改善箇所説明図④

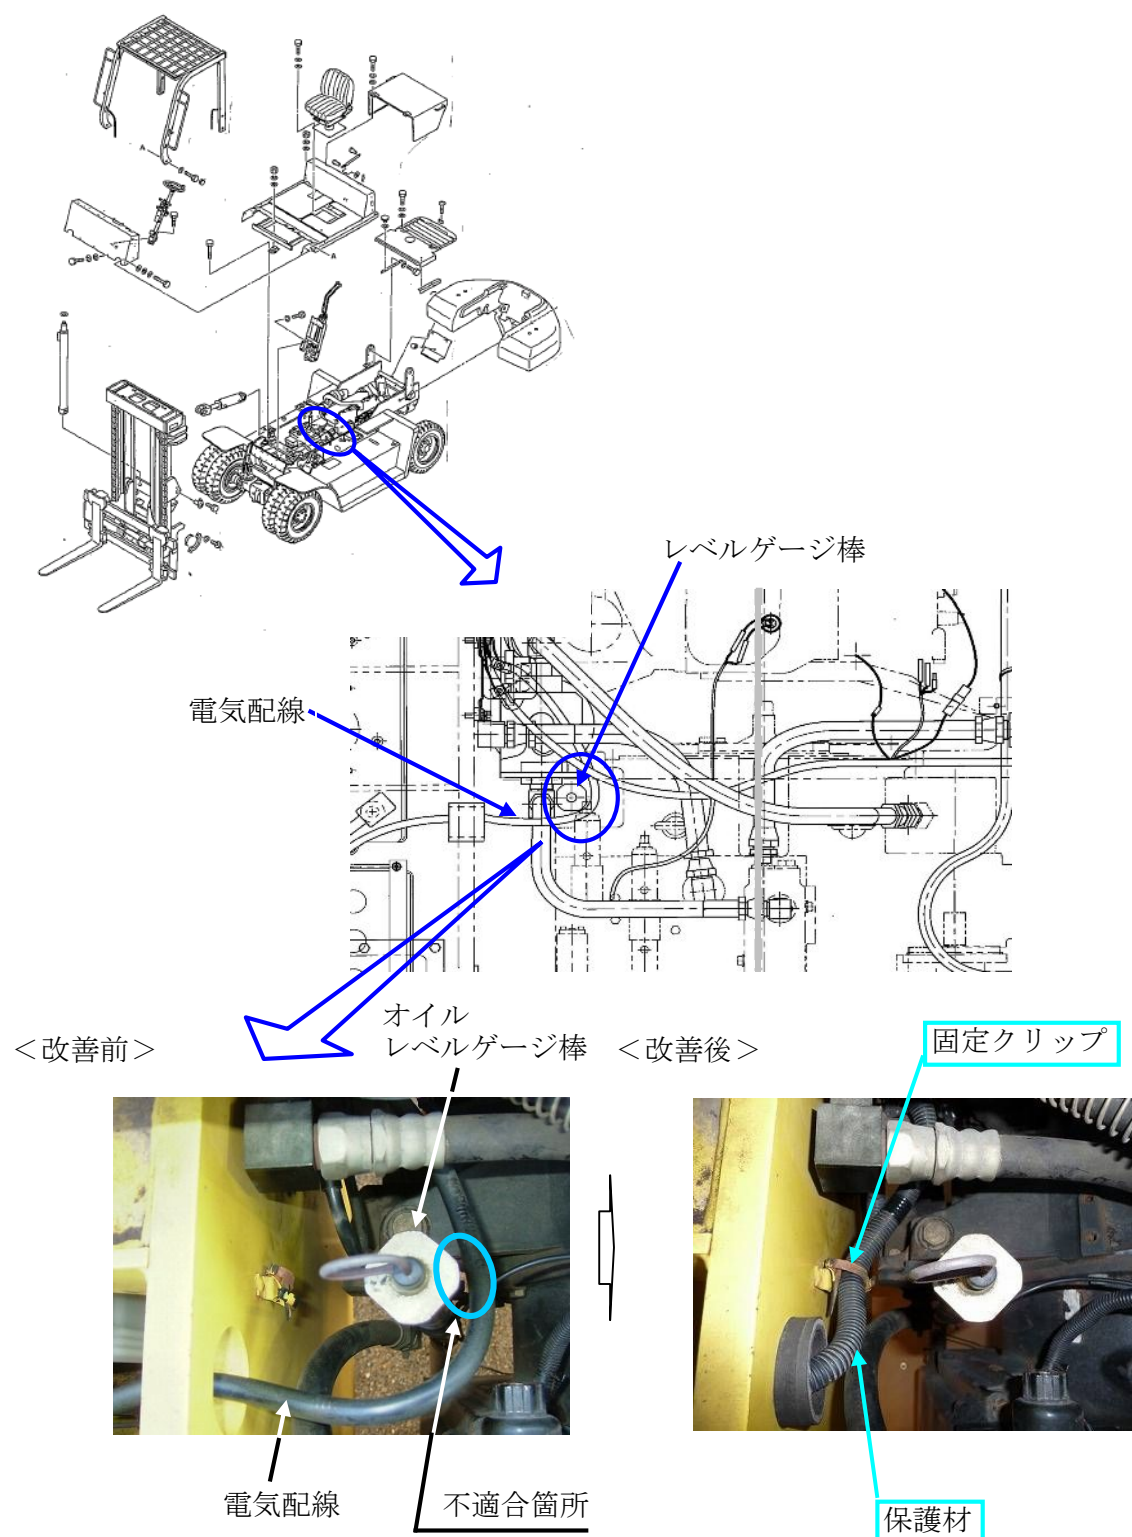
（バッテリー配線において、架装時の指示が不適切なため、当該配線の配索が変更され、トルクコンバータのオイル点検棒及び油圧ホースと干渉する場合がある。そのため、そのままの状態で使用を続けると、当該配線が損傷し、最悪の場合、火災となるおそれがある。）

全車両、当該配線に保護材を追加するとともに、配索が変更されている場合は正規な配索に直す。なお、配線に損傷があるものは新品に交換する。

保護材とクリップが装着されていることで識別可能
